## 通学路の安全対策部会（鶴橋小学校）

● 桃谷中学校区(北鶴橋小・鶴橋小統合)  
通学路等(案)検討資料

通学路課題管理表

●桃谷中学校区(北鶴橋小・鶴橋小統合)  
 通学路 グリーンライン等安全対策検討資料

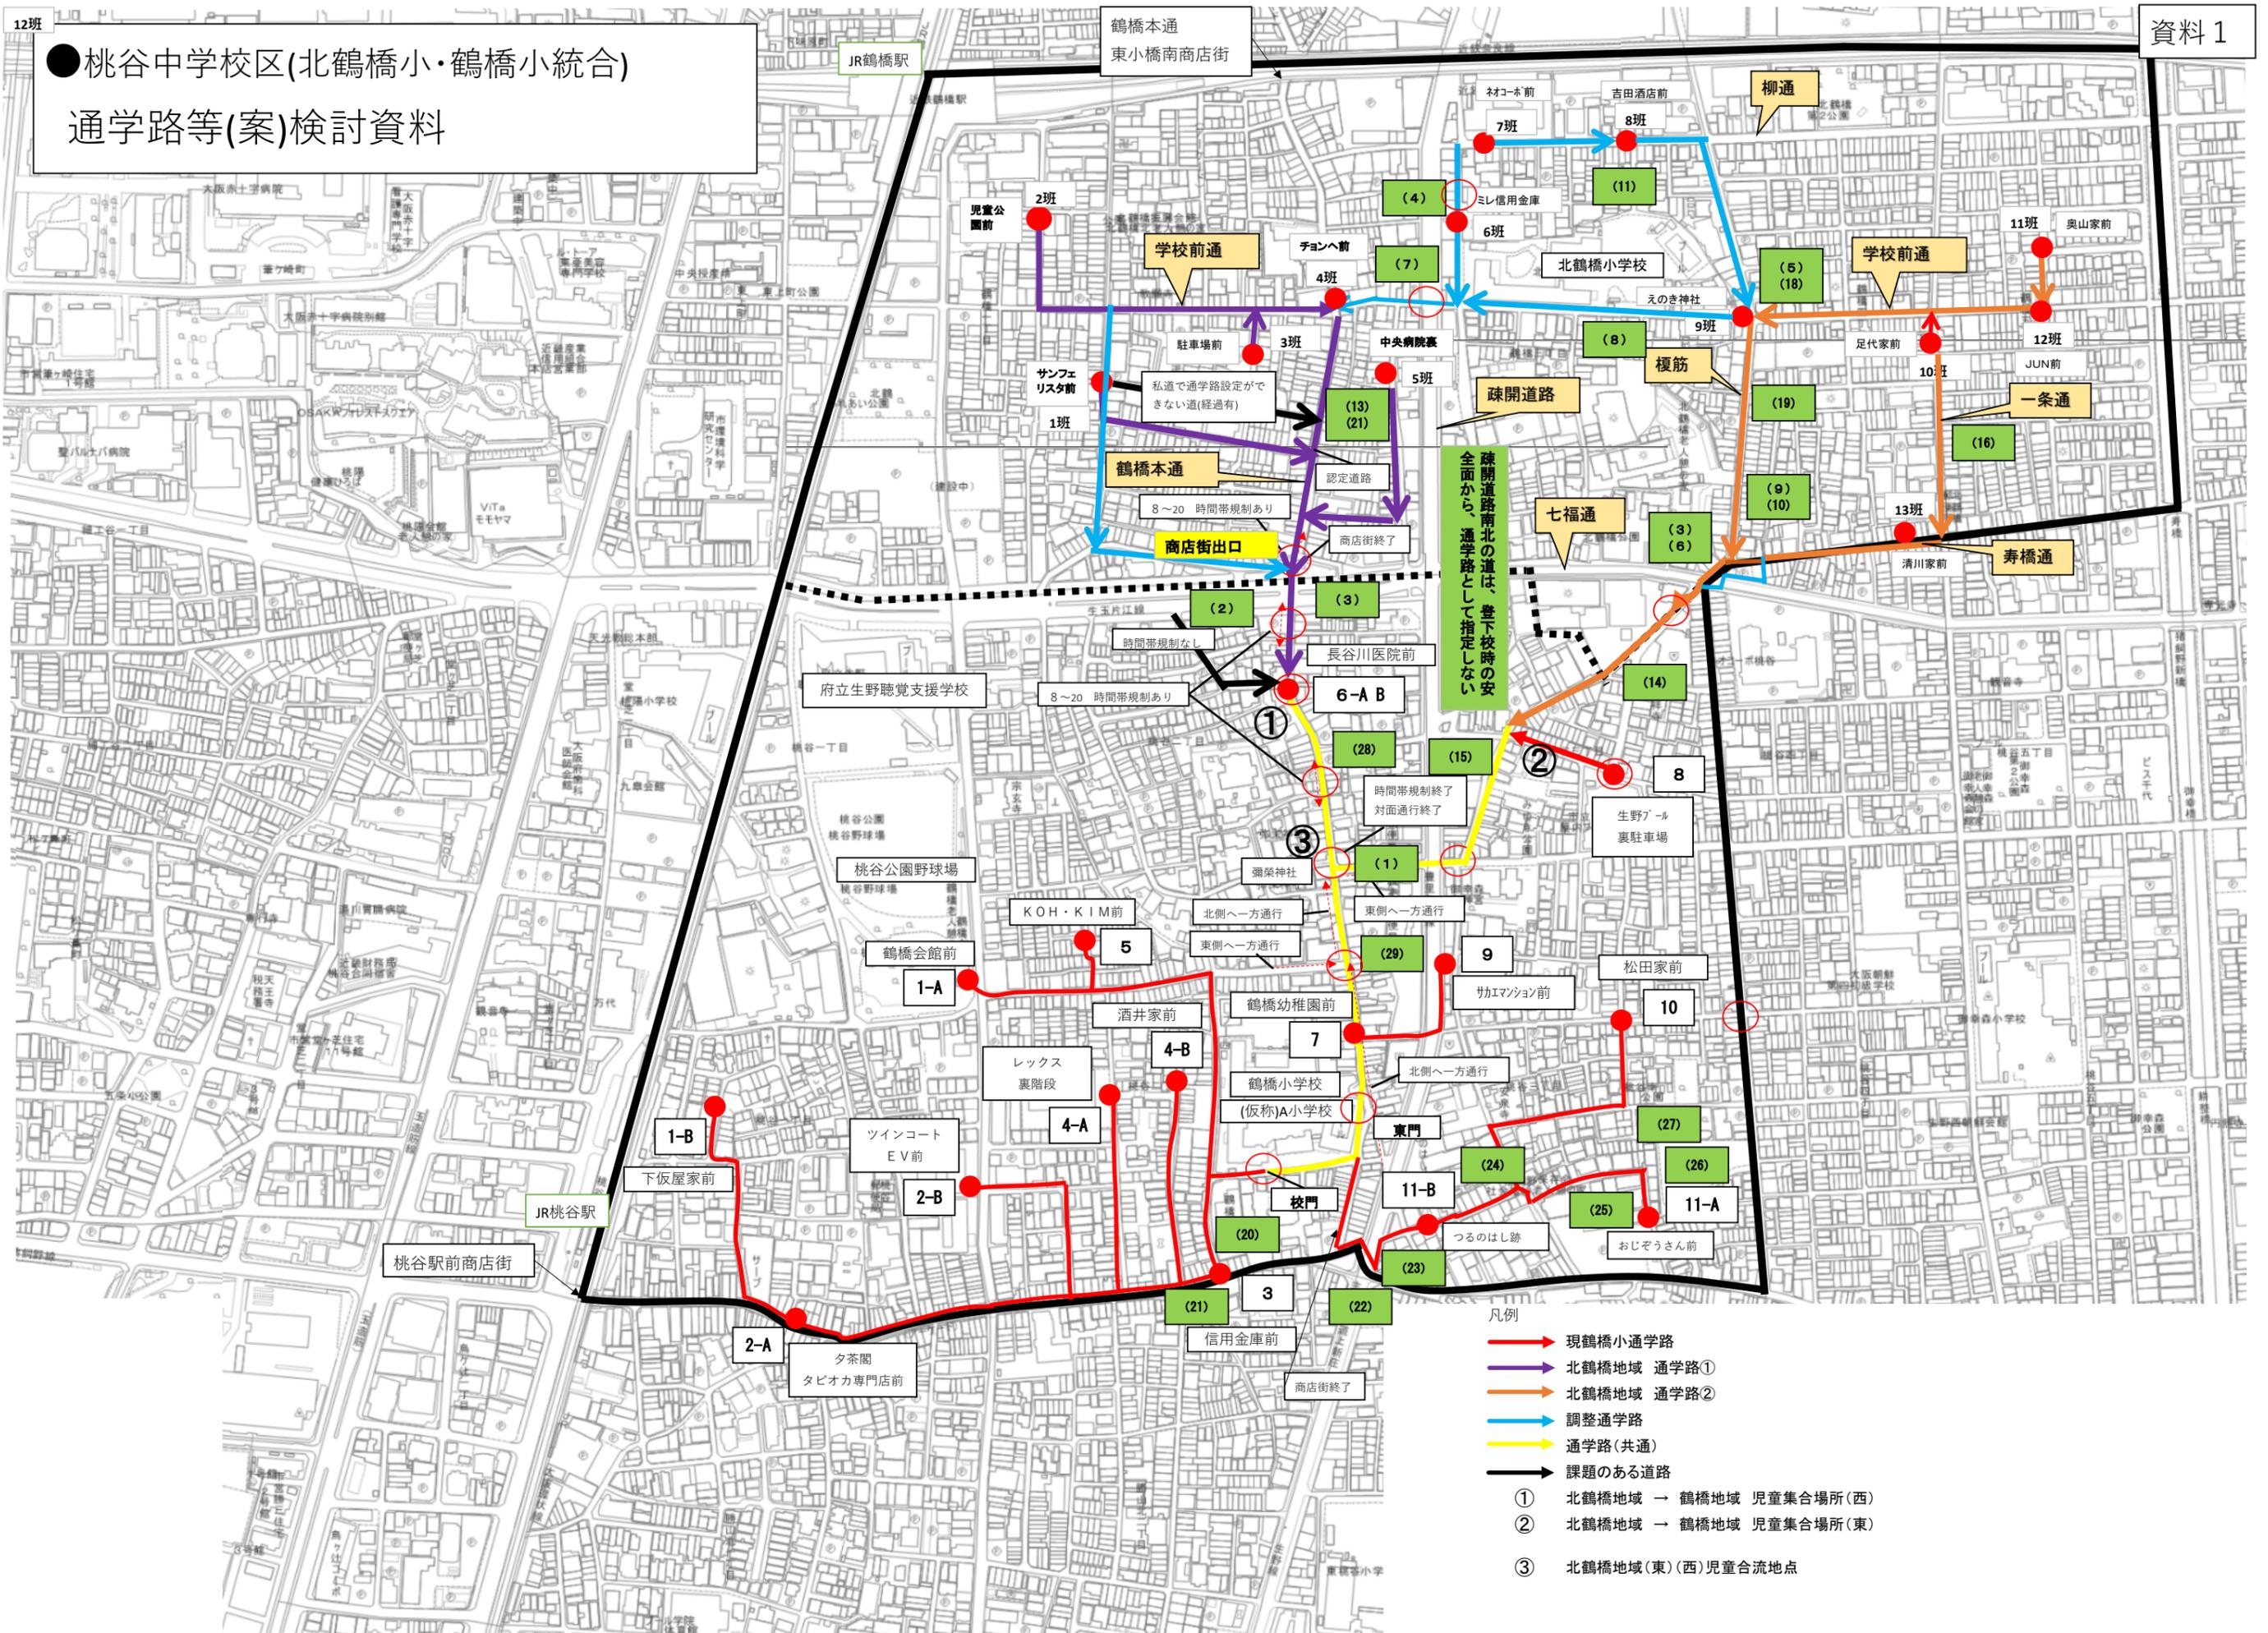
疎開道路南北の道は、登下校時の安全から、通学路として指定しない

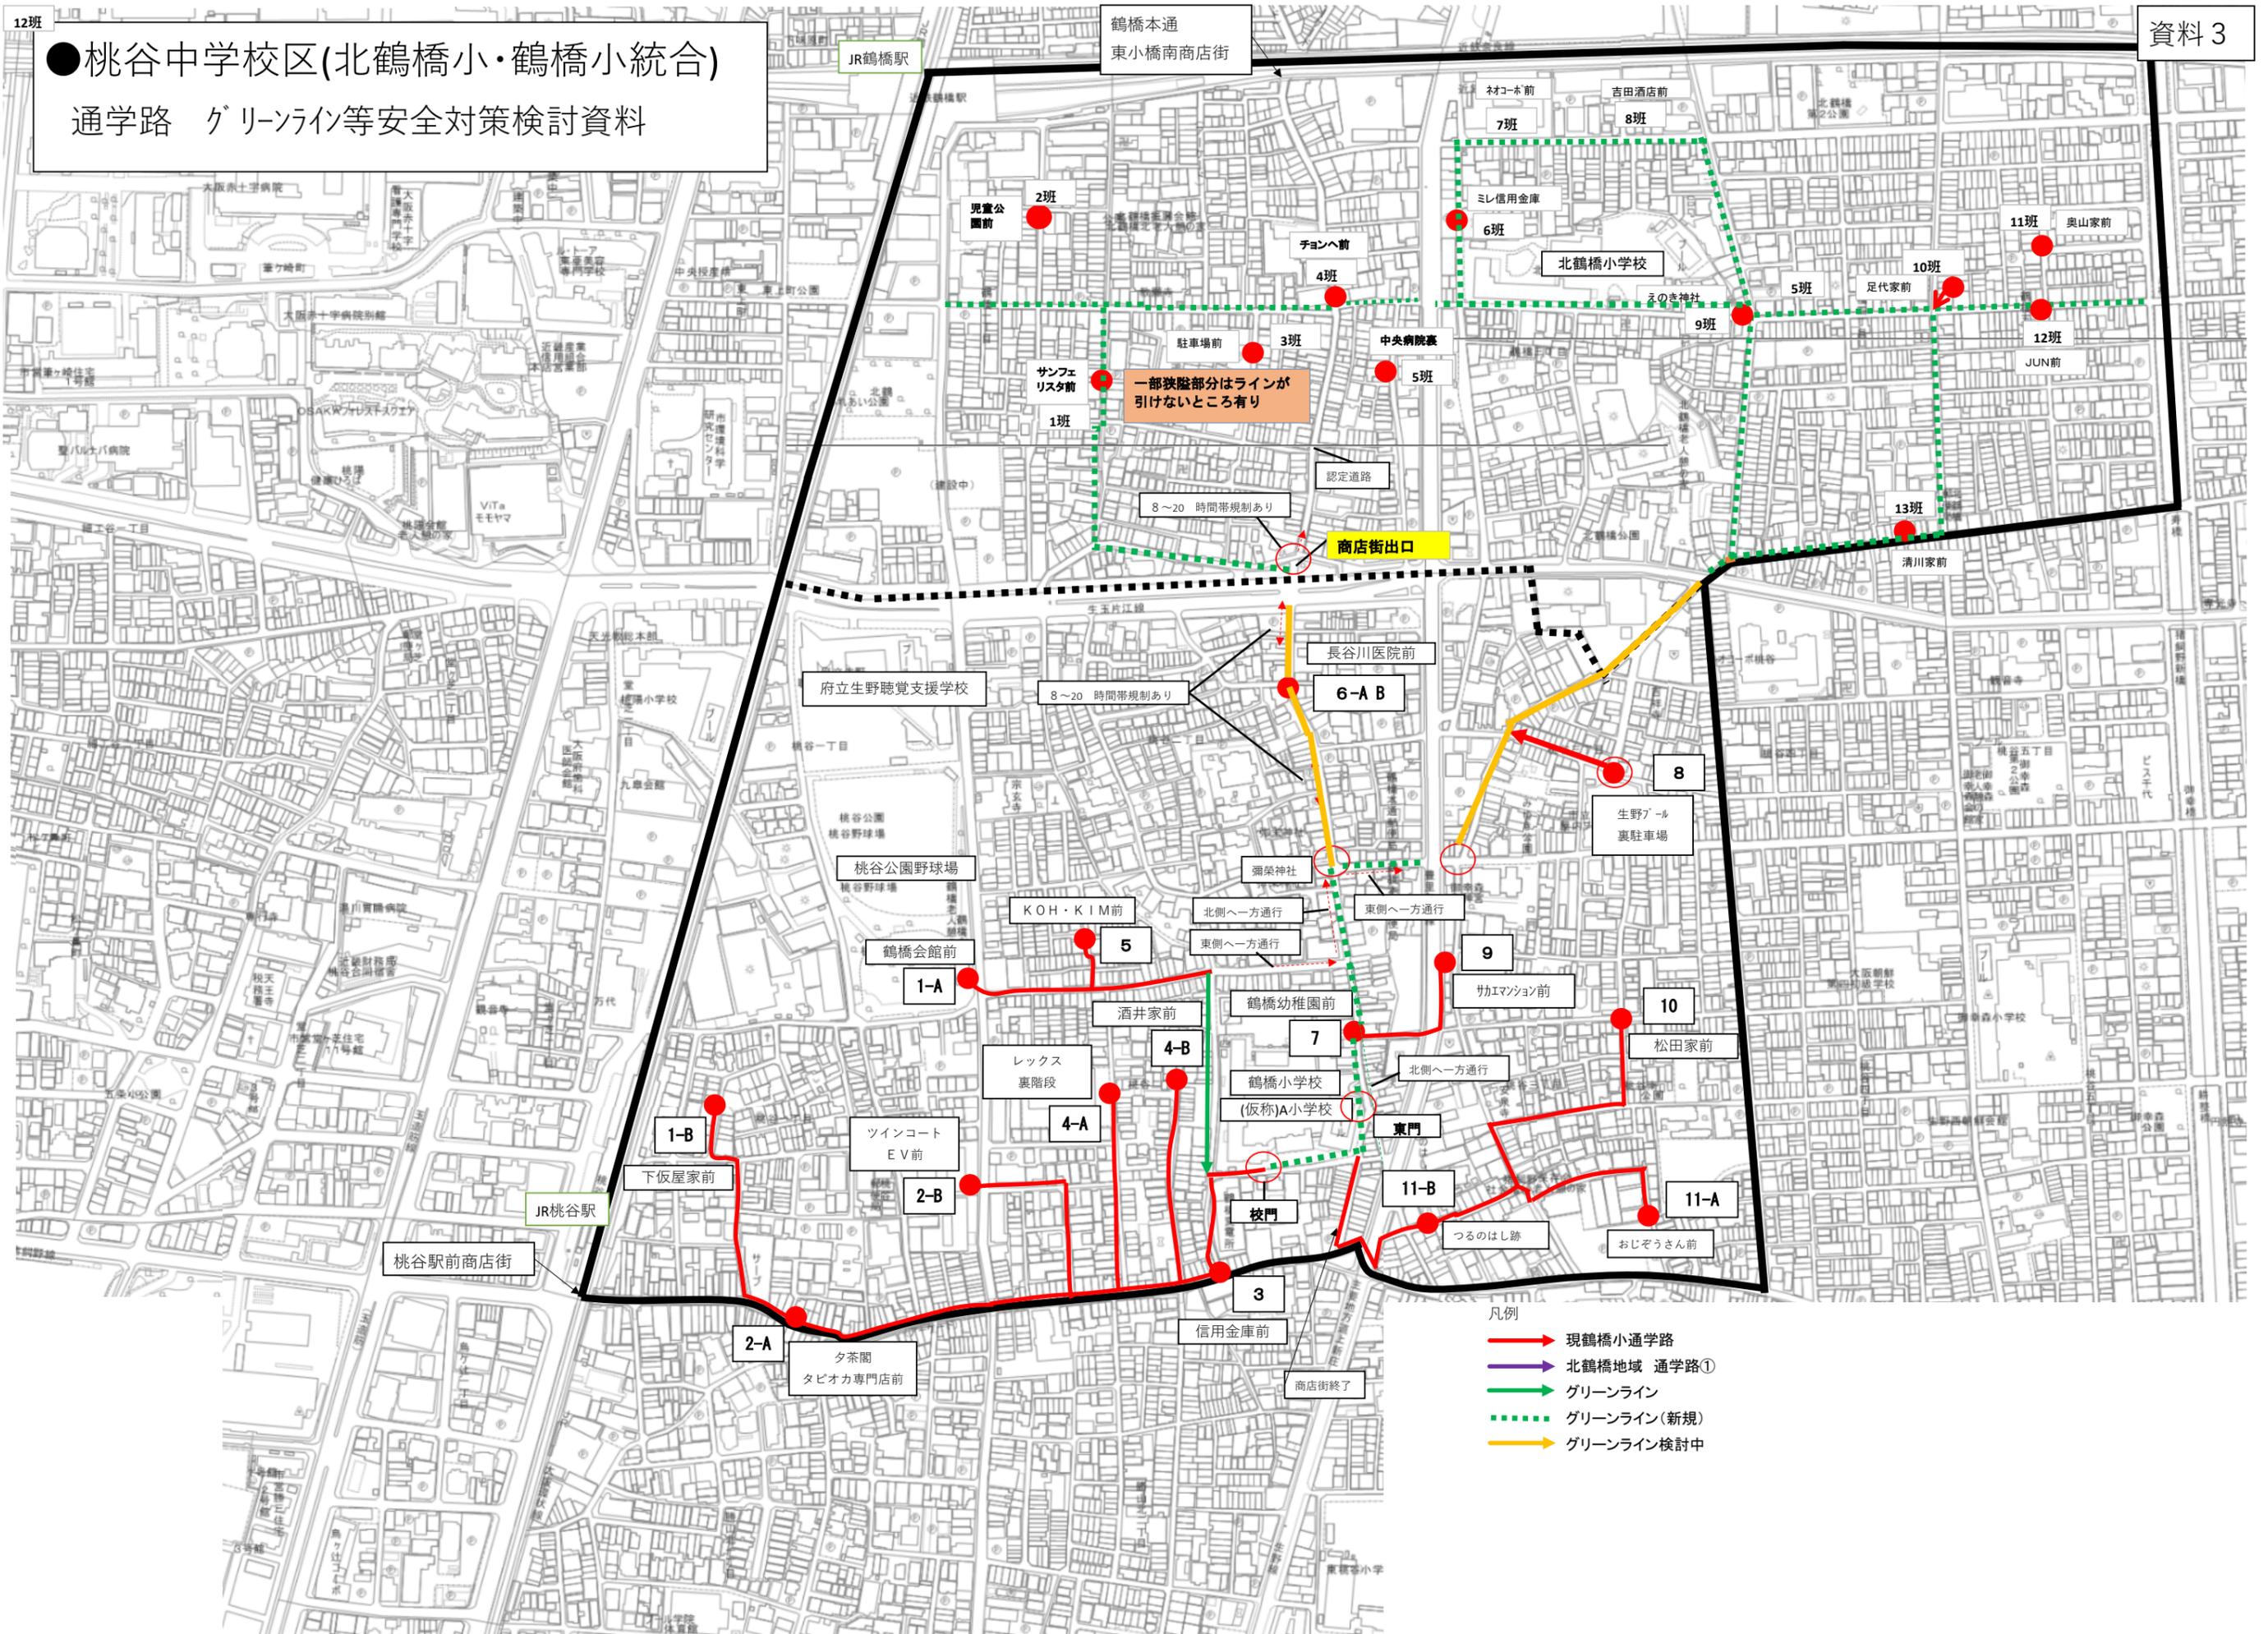
一部狭隘部分はラインが引けないところ有り

8~20 時間帯規制あり

8~20 時間帯規制あり
